OPPDATERTE RETNINGSLINJER FOR UTØVELSE AV SYSTEMANSVARET

Oversendelse for godkjenning

1. april 2025

Fos §§ 6, 8a, 8b, 9, 12, 14, 14a og 16

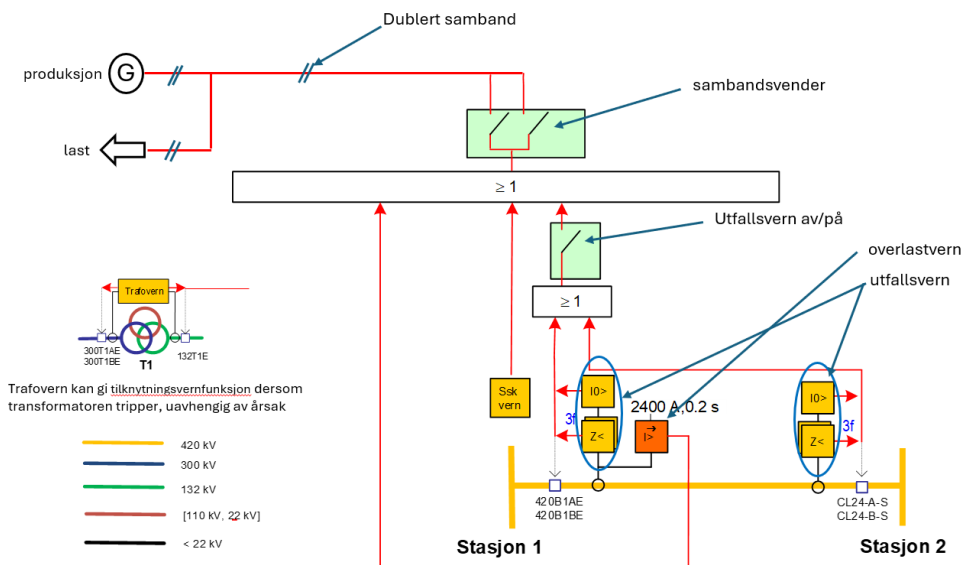
Vi mener det er gunstig at Statnett har en overordnet oversikt, men når det kommer til distribusjonsnettet så bør Statnett kunne overlate mer ansvar til DSOene. Det bør være rom for å kunne etablere tilknytningsvern for TPVavtaler også her uten at det nødvendigvis stilles like strenge krav så lenge dette ikke påvirker regional- og sentralnett.

Dersom en DSO ønsker en TPV-avtale innenfor eksisterende traføytelse i en trafostasjon, og som begrenser konsekvensene til en stasjon eller distribusjonsnettsavgang, bør det være mulig å skissere mer økonomiske alternativer for tilknytningsvernet, og som i større grad kan benytte eksisterende kommunikasjonsløsninger. Da vil vi kunne utarbeide standardløsninger slik at kostnadsbildet blir mer forutsigbart og helst betydelig rimeligere enn det momentan utkobling av brytere utenfor trafostasjonen krever. Det kan fortsatt være et forbehold om at systemansvarlig må godkjenne løsningen.

Elvia stiller også spørsmål om hvordan Statnett tenker å følge opp saksbehandlingen når de skal godkjenne alle tilknytningsvern også i distribusjonsnettet i tillegg til søknadsplikten for alle kraftparker ≥ 5 MW. Det kan jo være grunn til å frykte at de kan bli en flaskehals i sakskomplekset som forsinker tilknytning av nye anlegg. Saksbehandling må i så fall kunne være enklere for distribusjonsnettet enn regional- og sentralnettet."

Systemansvarlig svarer:
